Produkt Änderungs-Information

(Product change notification)

Datum/Date:	10.11.2022

Serie / Artikel	**3970 : SMT-Buchsenleisten RM 5,08/2,54 mm Power/signal Kontakte, durchsteckbar**
Series / Item	**3970 : SMT Female Headers, 5,08/2,54 mm Pitch-Power/Signal Contacts, Passs Trough**

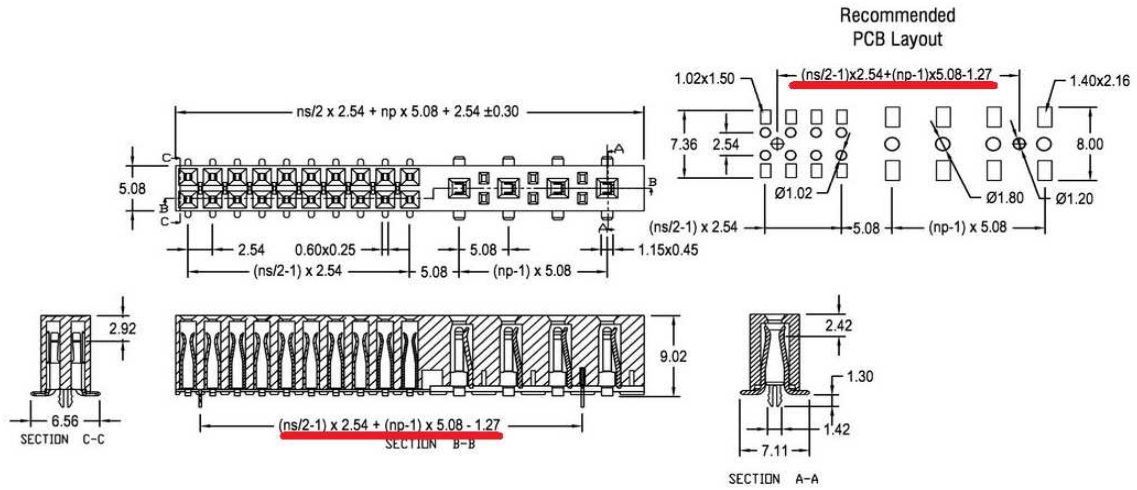
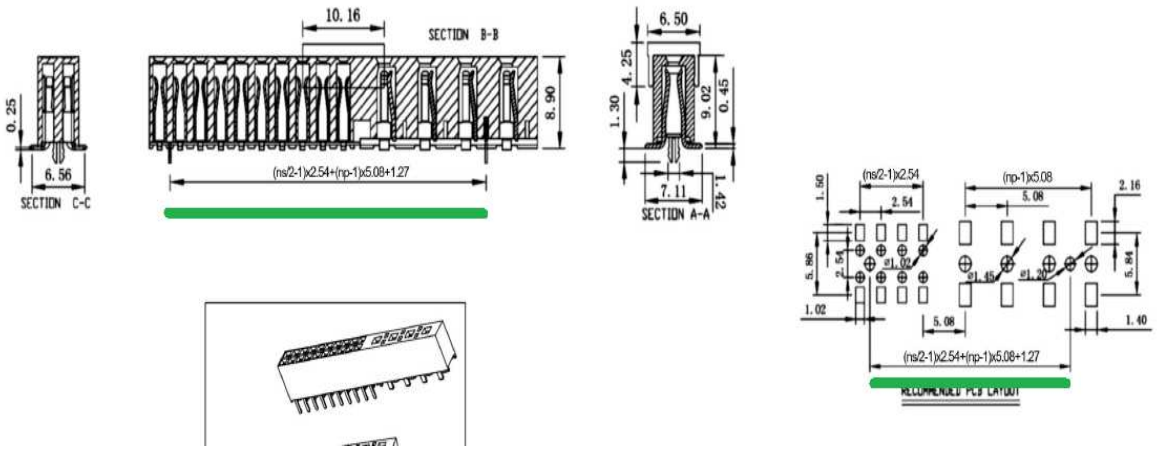
Das Bauteil wird nicht verändert. Die Formel für den Abstand der Positionierhilfen zeigt seit der Ersterstellung des Datenblattes in 2011 einen Fehler bei dem Zusatz …..5,08-1,27 mm. Richtig ist …5,08 +1,27

The component is not changed. The formula for the distance between the positioning aids has been shown since the data sheet was first created in 2011 an error in the addition …..5.08-1.27 mm. Correct is …5.08 +1.27.

Unsere Katalogseite wird in Revision gesetzt. In KW 46 soll das neue Datenblatt hochgeladen werden.
Our catalog page is being revised. The new data sheet is to be uploaded in week 46.
